Oggetto: [ID_VIP 8458] Procedura di Valutazione di Impatto Ambientale (V.I.A.), ai sensi dell'art.23 del D.Lgs. 152/2006, e s.m.i., relativa al progetto di un impianto agrivoltaico denominato "Stintino", di potenza pari a 25 MWp e delle relative opere di connessione alla R.T.N., da realizzarsi nei Comuni di Stintino e Sassari (SS), in località "Frazione Pozzo San Nicola" (SS). Proponente: Energia Pulita Italiana S.r.l.

Riscontro alle Osservazioni della Regione Autonoma della Sardegna (RAS)

FIGURA 1 – IPOTESI SPOSTAMENTO CONDOTTA CONSORZIO IRRIGUO DELLA NURRA

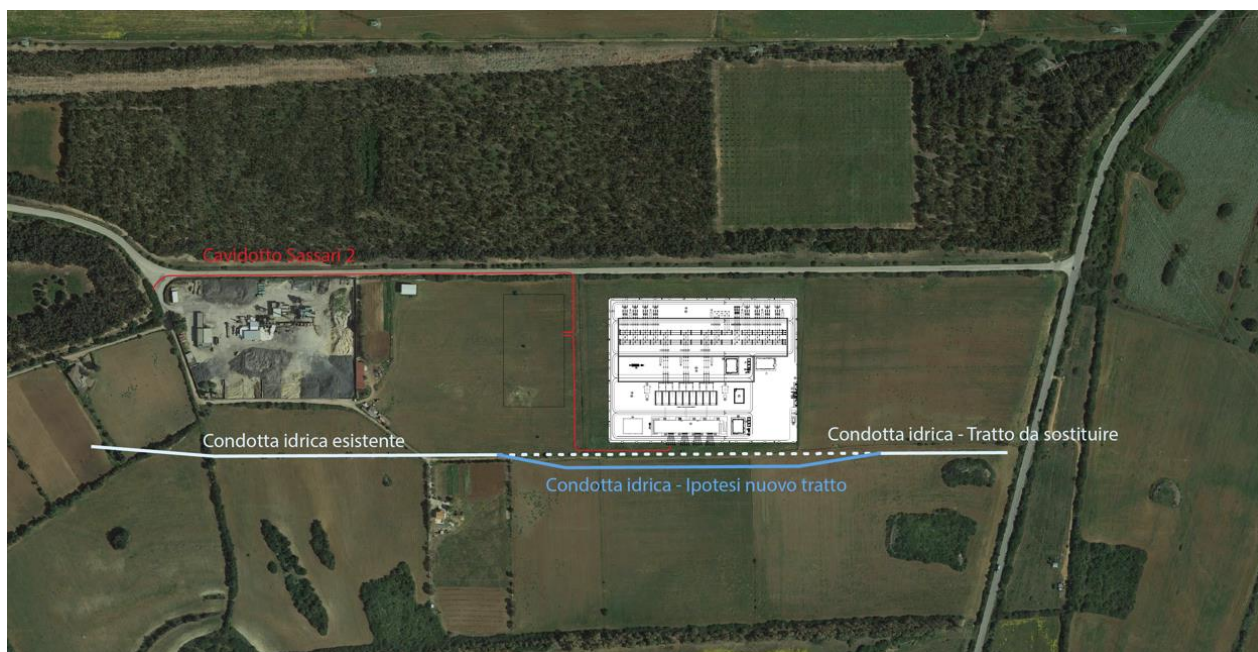
La Stazione Storage e la futura SE Terna ricadono su terreni agricoli irrigati per mezzo di impianti di distribuzione/irrigazione gestiti, in questo caso, dal Consorzio di Bonifica della Nurra (punto 7.2

In relazione all'interferenza della condotta ricadente sui terreni della Stazione Elettrica (foglio 41 particella 95, Comune di Sassari) si interverrà spostando la condotta in corrispondenza del tratto indicato in Figura 1. **Errore. L'origine riferimento non è stata trovata.**, così come concordato con lo stesso Consorzio della Nurra.

FIGURA 2 – RISOLUZIONE DELLE INTERFERENZE CON IL RETICOLO IDROGRAFICO – MODALITÀ DI ATTRAVERSAMENTO

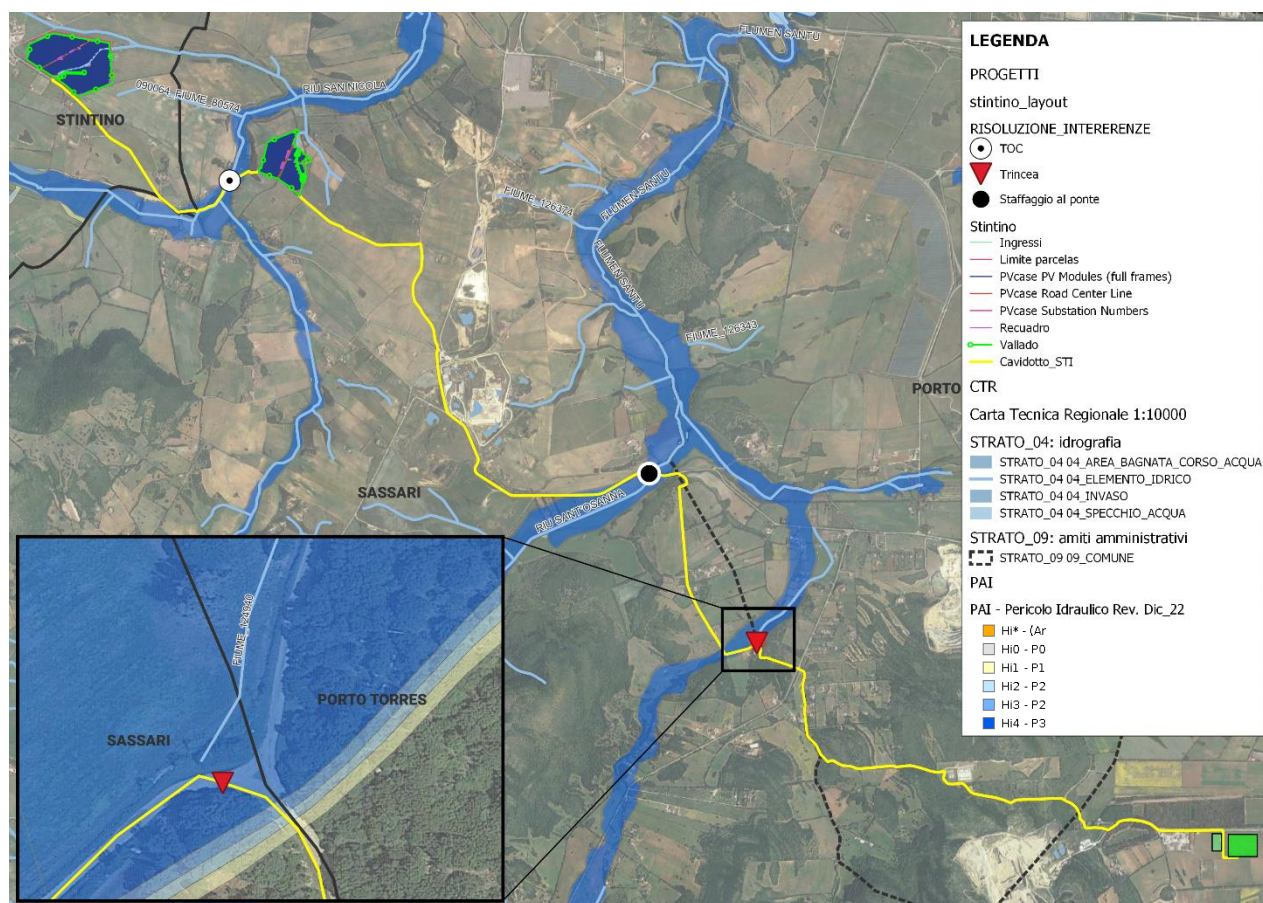
Nella nota sopra richiamata, l'A.D.I.S. rileva inoltre «[...] l'interferenza dell'elettrodotto di connessione con alcune aste del reticolo ufficiale di riferimento ai fini PAI ivi incluso quello desumibile dalla carta dell'Istituto Geografico Militare (IGM), Carta topografica d'Italia - serie 25VS edita per la Sardegna dal 1958 al 1965 quali: Riu San Nicola, Riu Sant'Osanna, Fiume 124940 e relative fasce di prima salvaguardia di cui all'art. 30 ter delle N.A. del PAI, equiparate ad aree a pericolosità molto elevata Hi4. Tali interferenze non risultano essere state rappresentate né descritte». Si rimanda alla medesima nota per quanto riguarda la risoluzione delle interferenze con le citate aree di pericolosità idrogeologica del PAI.

In relazione agli attraversamenti degli elettrodotti nelle aree Hi4 quali: Riu San Nicola, Riu Sant'Osanna e relative fasce di prima salvaguardia di cui all'art. 30 ter delle N.A. del PAI, equiparate ad aree a pericolosità molto elevata Hi4. L'attraversamento del cavidotto verrà realizzato ove possibile attraverso staffaggio ai ponti, o in alternativa, in sub alveo con modalità TOC.

Per quanto riguarda il Fiume_124940, invece, da strato CTR 1:10000 regionale, il corso d'acqua non risulta raggiungere la viabilità interessata dal tracciato del cavidotto; quindi, come per il resto del tracciato, questo verrà realizzato mediante trincea a sezione ristretta e, successivamente, verrà ristabilito lo stato dei luoghi. Un inquadramento della risoluzione delle interferenze del cavidotto con il reticolo idrografico viene riportato nell'immagine di seguito.

FIGURA 3: LAYOUT BATTERY PACK E CABINA DI CONSEGNA FINALE

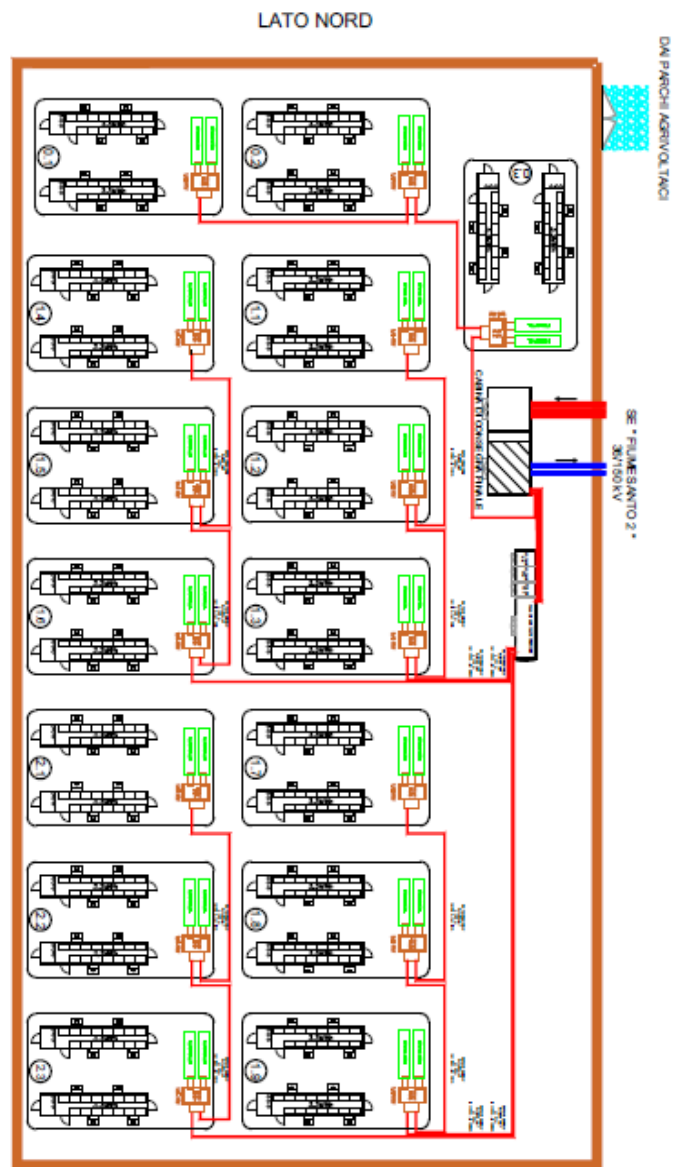
Nella documentazione tecnica è menzionata l'installazione di una stazione di storage con potenza pari a 10 MW. Di tale impianto, però, non viene fornito alcun dettaglio tecnico, né risulta compreso negli elaborati economici (computo metrico), nonostante risulti citato anche nell'oggetto del

procedimento di cui trattasi. Si ravvisa, pertanto, l'opportunità che il proponente chiarisca se, effettivamente tale componente di impianto è da intendersi facente parte integrante dell'intervento di cui trattasi ed eventualmente integri la documentazione progettuale ed ambientale fornendo tutti dettagli necessari alla sua corretta comprensione.

Area Storage (indicata anche come "Battery Pack"): Tale area, delle dimensioni all'incirca di 8000 mq, sarà sita nei pressi della futura di smistamento SE Terna. Essa conterrà il sistema di storage connesso a questa iniziativa della potenza pari a 10 MW e conterrà gli altri sistemi storage connessi ad altre iniziative della stessa società. In aggiunta sarà presente la Cabina di Consegna finale sopraccitata con scomparti dedicati per le diverse iniziative della società. L'area sarà delimitata da una recinzione perimetrale, internamente saranno presenti container adibiti allo storage elettrochimico (Li-ion Battery) assieme alle componenti necessarie alla conversione e trasformazione dell'energia elettrica.

In Figura 3 viene riportato il layout della Battery Pack; eventuali modifiche potrebbero occorrere in fase di progettazione esecutiva, in relazione ad aggiornamenti della normativa tecnica e a sviluppi tecnologici.

FIGURA 5 – CUMULO CARTOGRAFICO: IN ROSSO L'AREA DI PROGETTO STINTINO, IN AZZURRO GLI IMPIANTI IN ITER AUTORIZZATIVO, IN BLU GLI IMPIANTI REALIZZATI, IN GIALLO GLI IMPIANTI ESISTENTI.

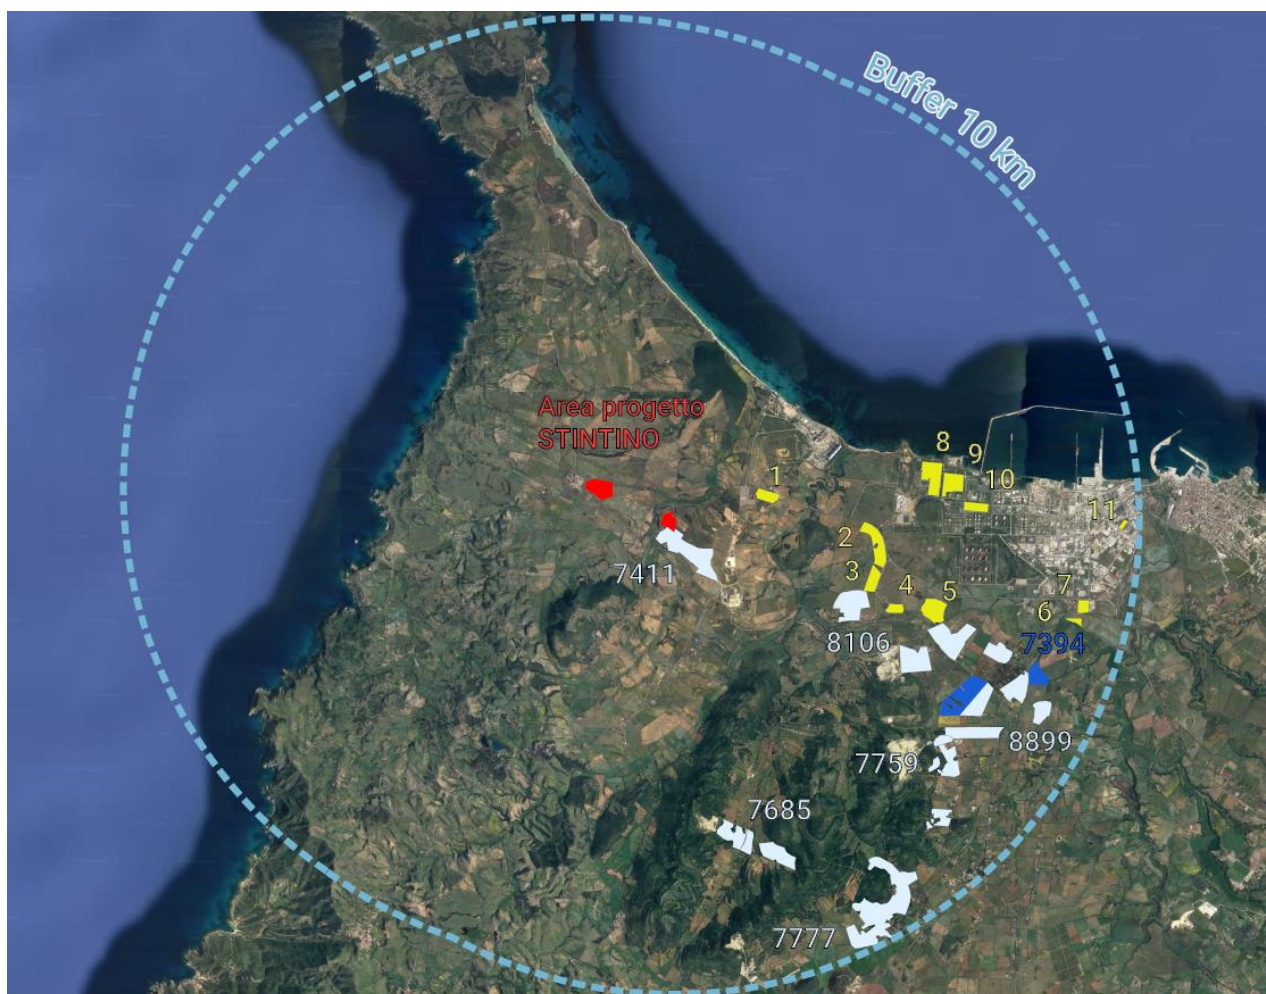
È necessaria un'approfondita analisi degli impatti cumulativi, in considerazione del fatto che nell'areale in cui ricade l'impianto in oggetto, ed in particolare nelle aree limitrofe alla Zona industriale di Porto Torres, sono presenti numerosi impianti FER, alcuni installati e funzionanti, altri autorizzati e di prossima installazione. Inoltre, nella stessa area sono state attivate numerose procedure di Valutazione di Impatto Ambientale di competenza statale (oltre 20) per impianti Fotovoltaici, agrifotovoltaici, ancora in fase istruttoria, tra le quali si segnala il progetto [ID:7411] impianto fotovoltaico denominato "Nurra" della potenza complessiva di 35 MW proposto dalla Società Volta Green Energy S.r.l., adiacente all'impianto in oggetto. Si condivide, a tal proposito, quanto rilevato dal Dipartimento di Sassari e Gallura dell'ARPAS nel parere di competenza (nota prot. n. 5637 del 10.02.2023) «[...] È ovvio che la valutazione del progetto non può prescindere dagli impatti cumulativi che lo stesso ingenera considerando gli impatti previsti dagli altri progetti in corso di valutazione. Si tratta in effetti di una vera

e propria trasformazione di un'area pit vasta caratterizzata da elevata vocazione agricola, denominata pianura della Nurra e che costituisce la principale area di produzione agricola del nord Sardegna. Appare evidente come l'eventuale autorizzazione di tutti i progetti di impianti FER attualmente in istruttoria presso il MASE e presso la Regione Sardegna, porteranno inevitabilmente ad una sottrazione di suolo agricolo poiché non si può escludere che la produzione agricola risulterà marginale rispetto a quella energetica. Inoltre, non si può sottovalutare il fatto che la presenza di un numero così elevato di impianti FER porterà ad una trasformazione del territorio da un punto di vista paesaggistico, in un areale già compromesso dalla presenza di numerose attività estrattive e dalla presenza del Sito di Interesse Nazionale di Porto Torres che di per sé costituisce un'importante fonte di pressione. Pertanto, pur rilevando la presenza di considerazioni in tal direzione nello Studio di impatto Ambientale, si ravvisa la necessità che tale aspetto venga adeguatamente approfondito e vengano, contestualmente individuati ed esplicitati tutti gli effetti (impatti) attesi dall'inserimento di questa ulteriore opera in un'area già potenzialmente interessata da altri impianti simili per natura e dimensione.»

L'analisi relativa agli impatti derivanti dal cumulo con altri progetti per il progetto in esame è stata riportata nello studio di impatto ambientale aggiornato ed è consultabile al seguente capitolo:

Si riporta di seguito l'inquadramento generale su ortofoto dell'area estesa a 10 km con tutti i progetti energetici presentati, realizzati e autorizzati nell'areale in esame.

FIGURA 6 – TRAGITTO PER IL TRASPORTO DI MODULI E TRACKERS DAL PORTO DI PORTO TORRES AL SITO DI PROGETTO

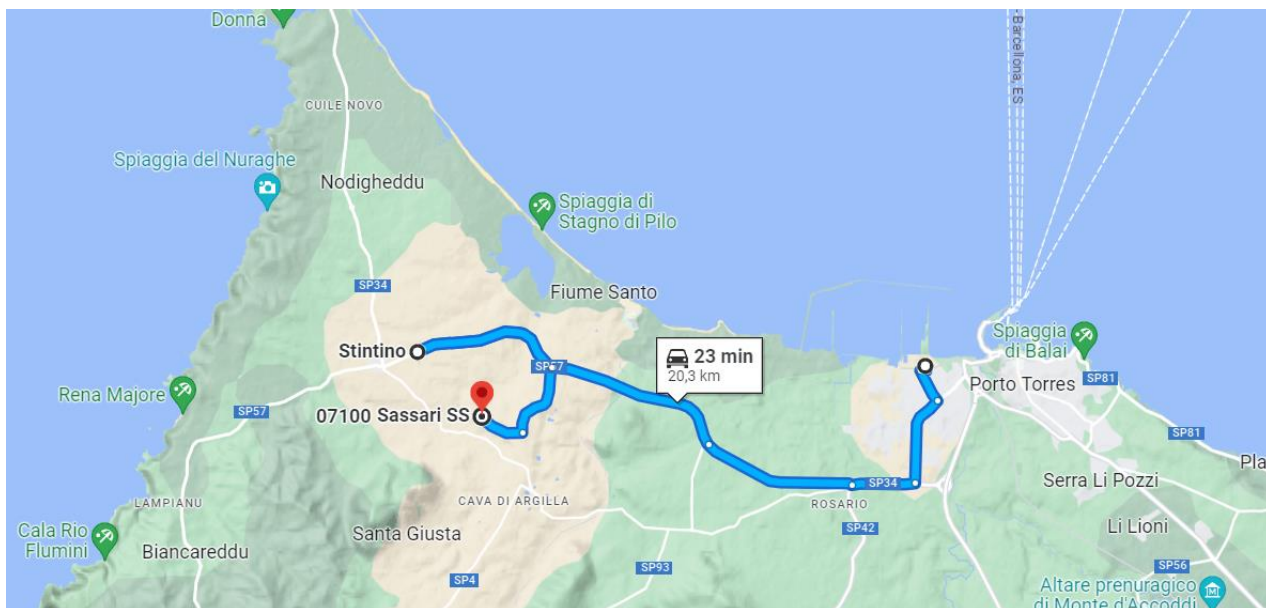
In riferimento alle potenziali interferenze su viabilità e trasporti si richiama quanto rilevato dal Servizio per le infrastrutture, la pianificazione strategica e gli investimenti nei trasporti nel contributo istruttorio di competenza: "Negli elaborati esaminati, in relazione all'arrivo dei moduli fotovoltaici e delle strutture di sostegno, non è stato indicato il porto di arrivo e la viabilità di collegamento porto — sito Agrivoltaico "Stintino" e non risultano essere stati fatti studi e considerazioni riguardanti l'impatto sull'eventuale incremento di traffico marittimo, né relativamente alle possibili interferenze con le attività del porto."

In particolare, si prevede che il porto di arrivo dei container sia il Porto Industriale di Porto Torres, collocato a meno di 15 km dall'area di progetto che è raggiungibile tramite la SP57 o la SP34 in circa 20 minuti.

Di seguito si riporta l'ipotetico percorso dei camion per il trasporto dei containers dal porto industriale di Porto Torres fino alle 2 aree di progetto.
